令和5年7月7日 公告

淀川消防署東三国出張所待機室その他改修工事

図面の一部に記載誤りがありました。下記正誤表をご確認ください。

| 縮 尺 | 1/50 | 通し番号 | 6 | 図面番号 6/11 |

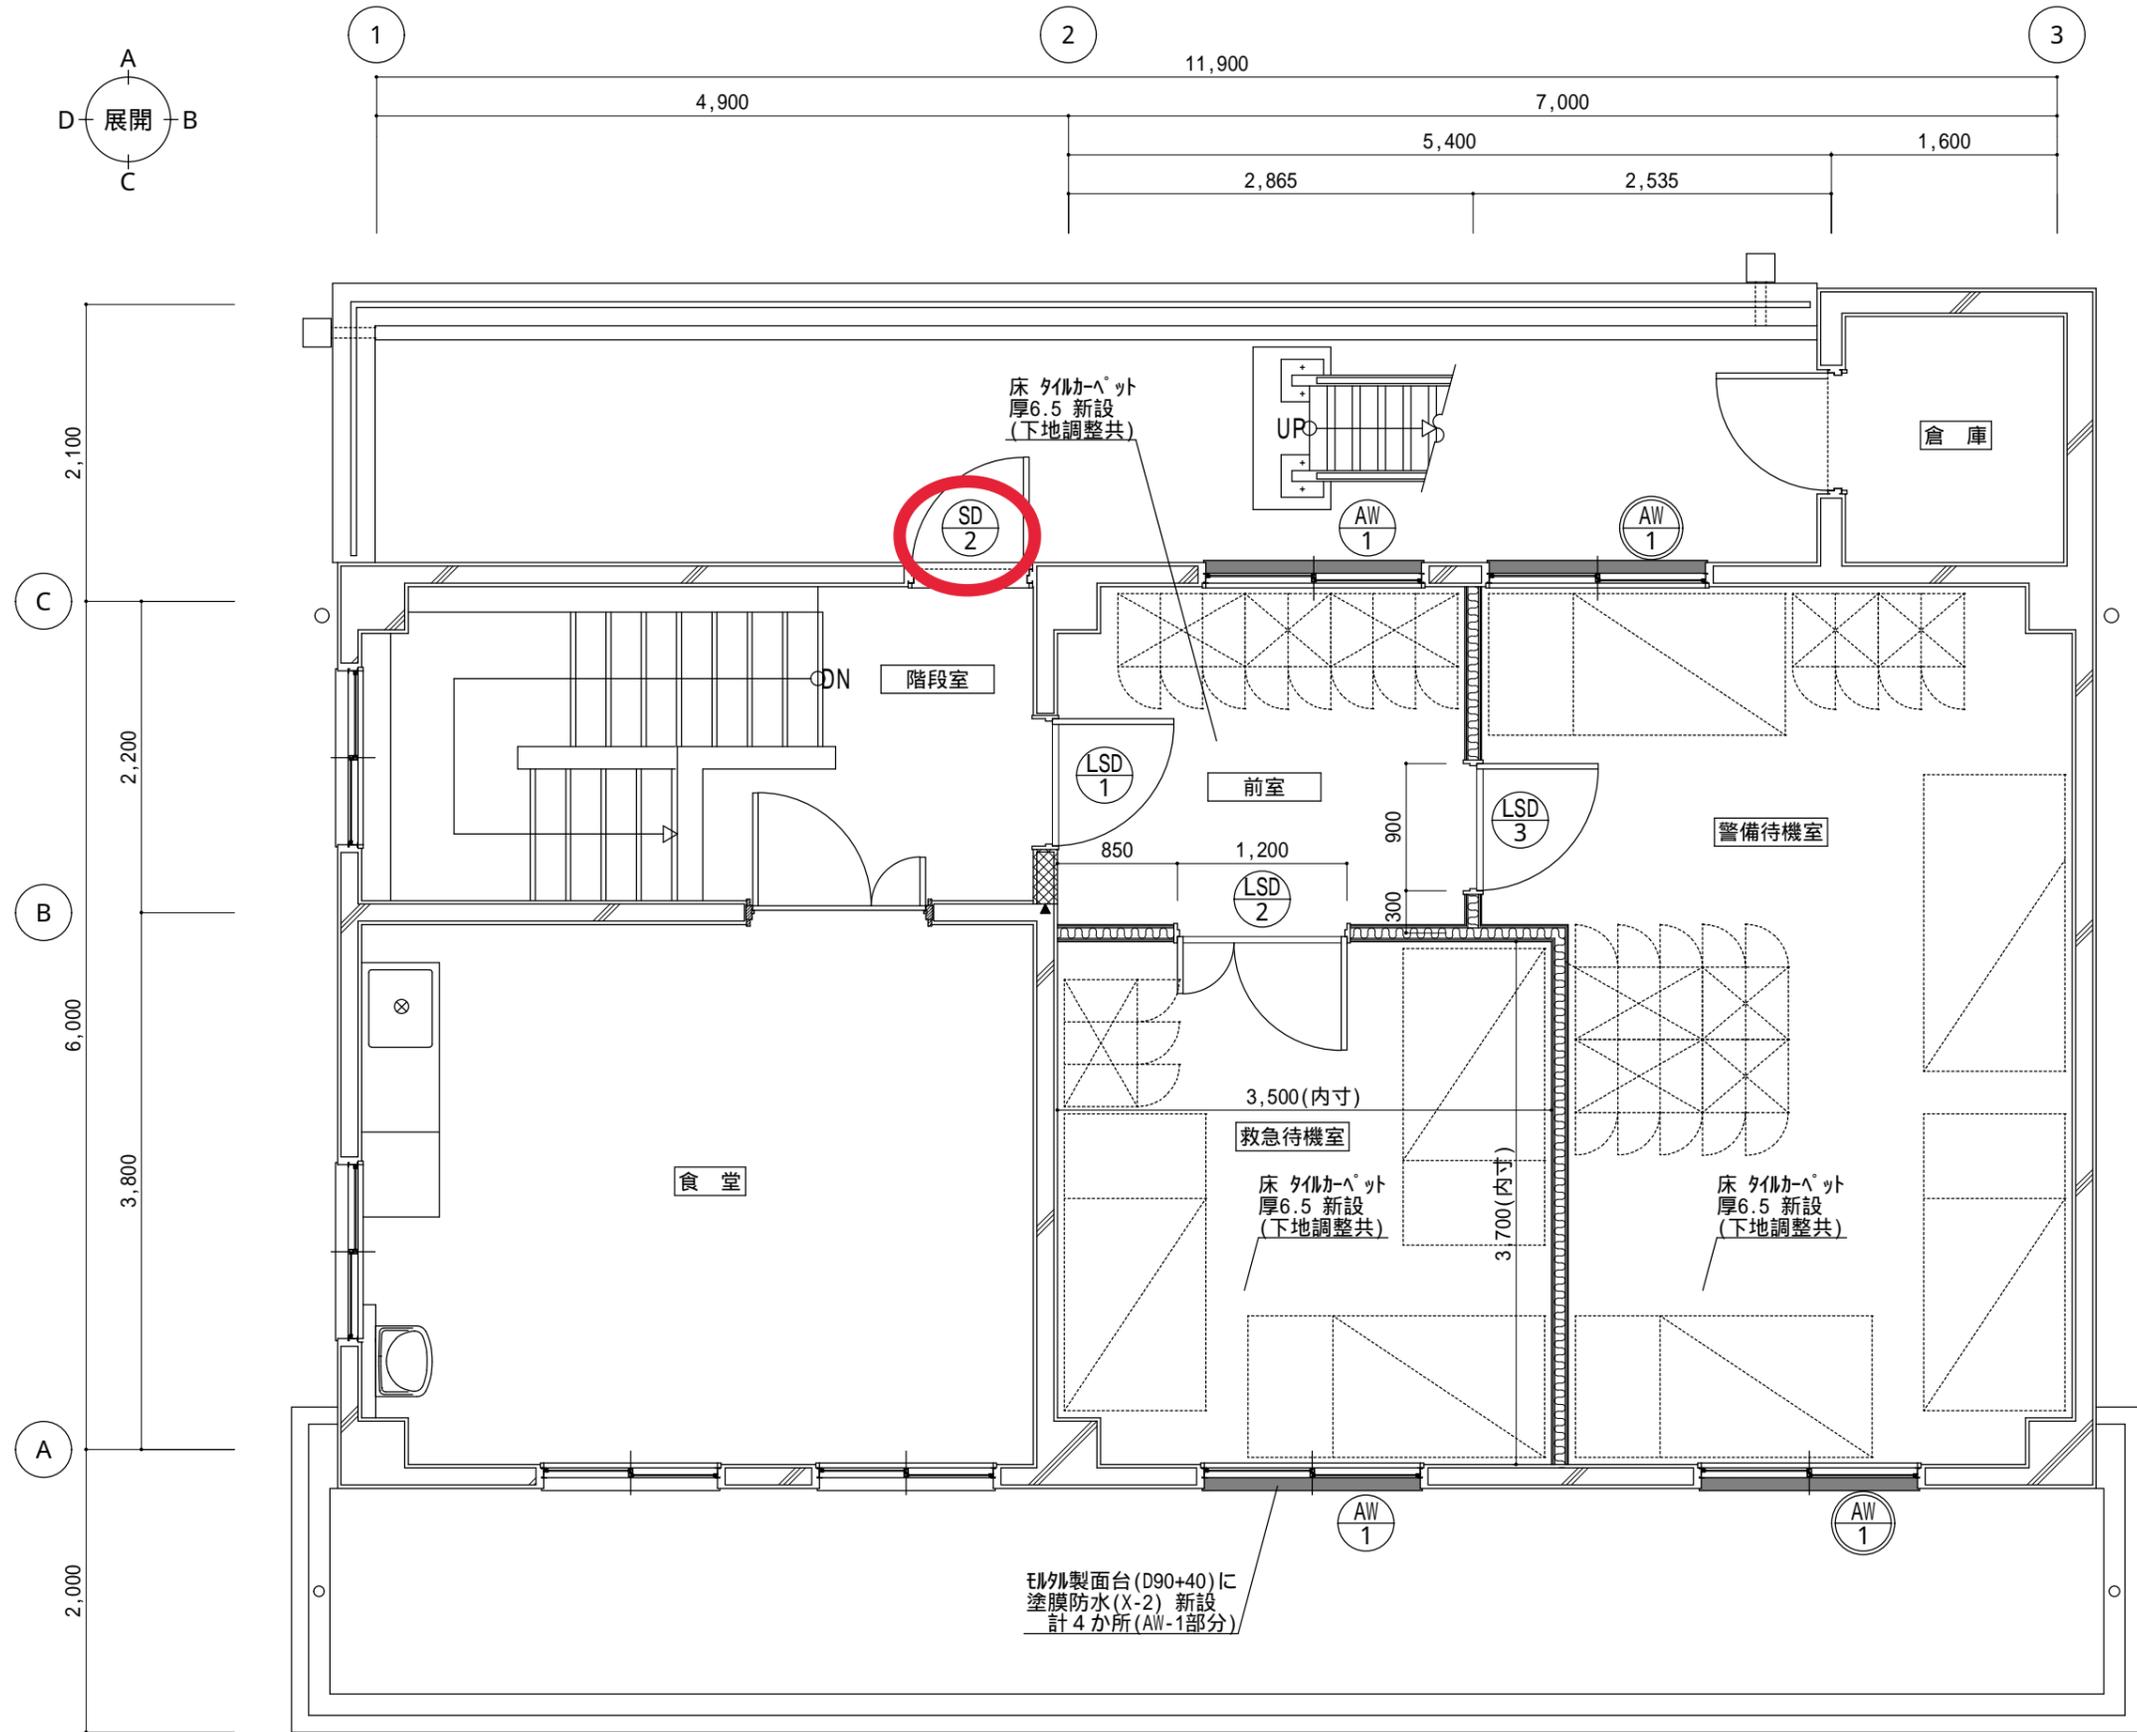
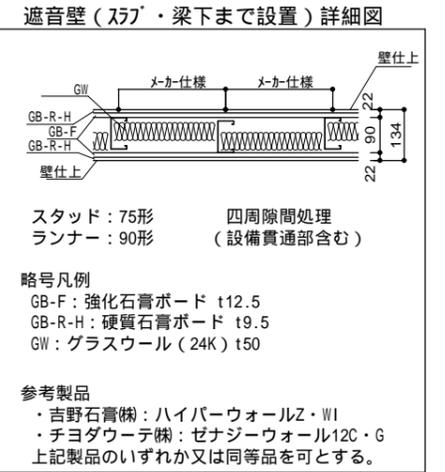
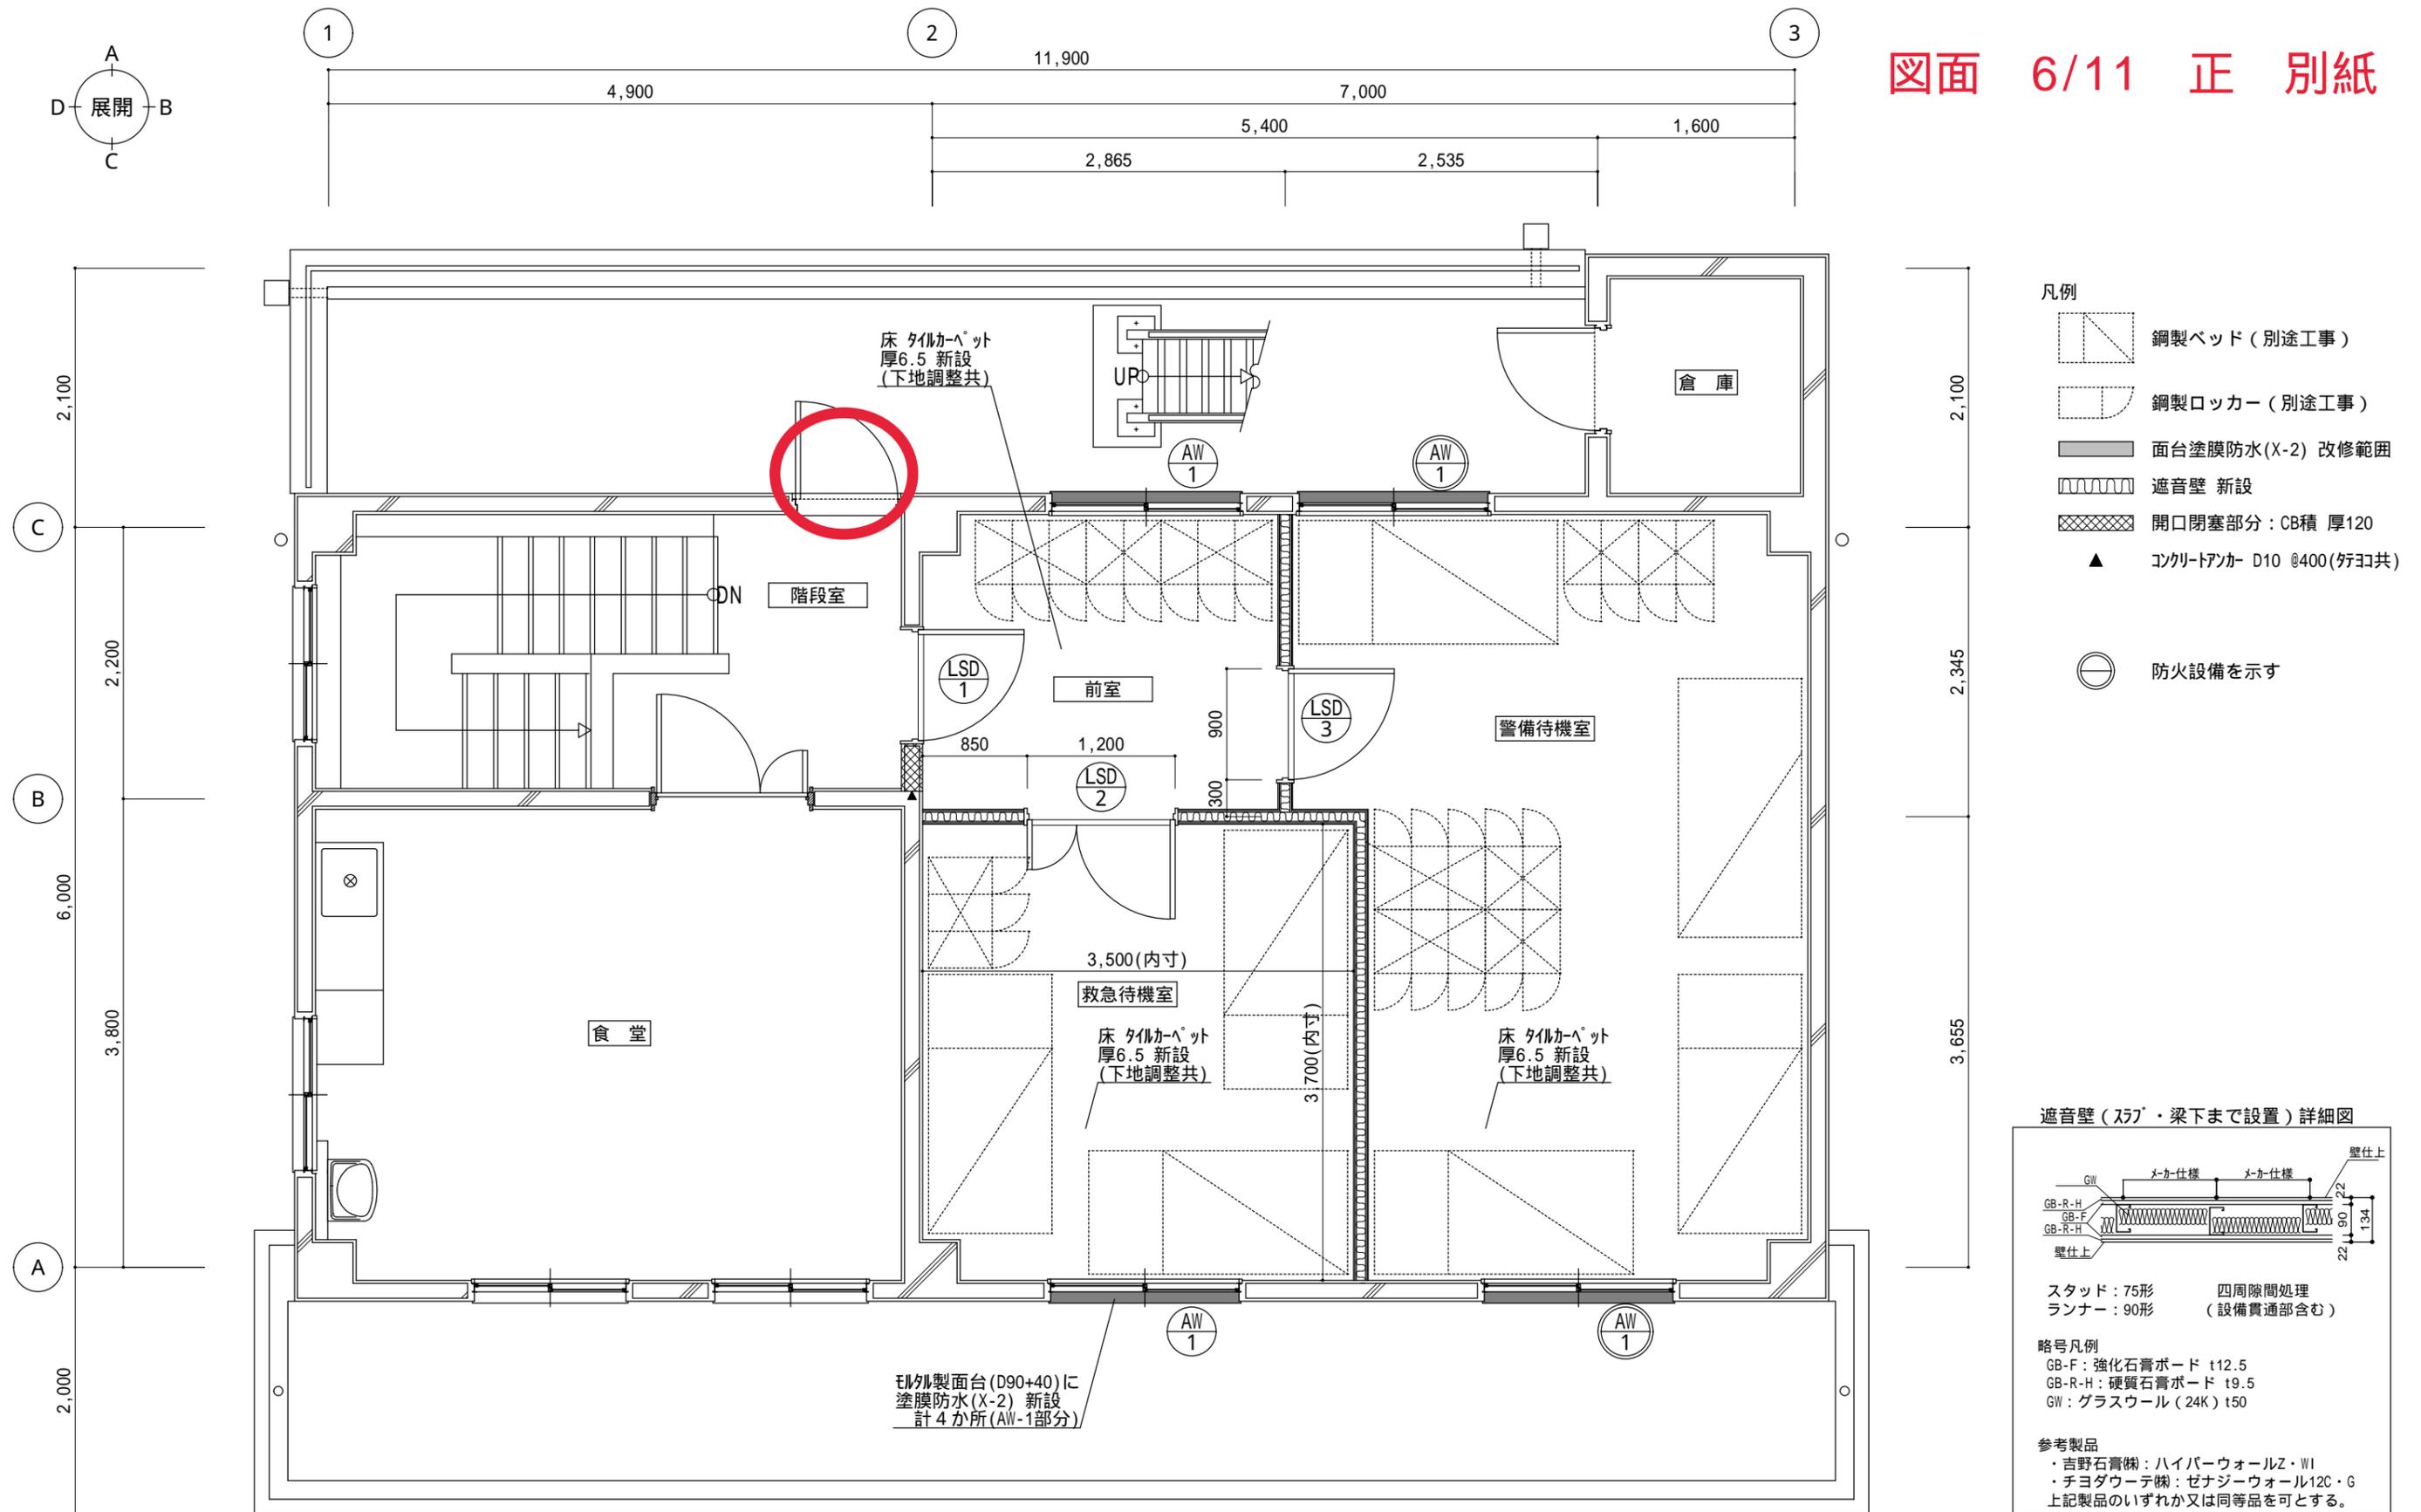
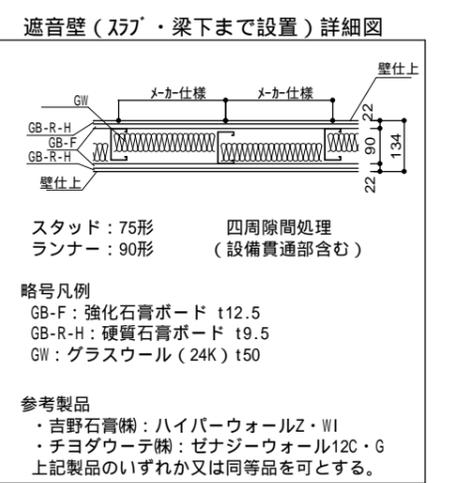
| 訂正箇所 | 誤 | 正 |
|------------------------------|---|--------|
| 図面番号 2/11、3/11、6/11、11/11 | | 別紙のとおり |
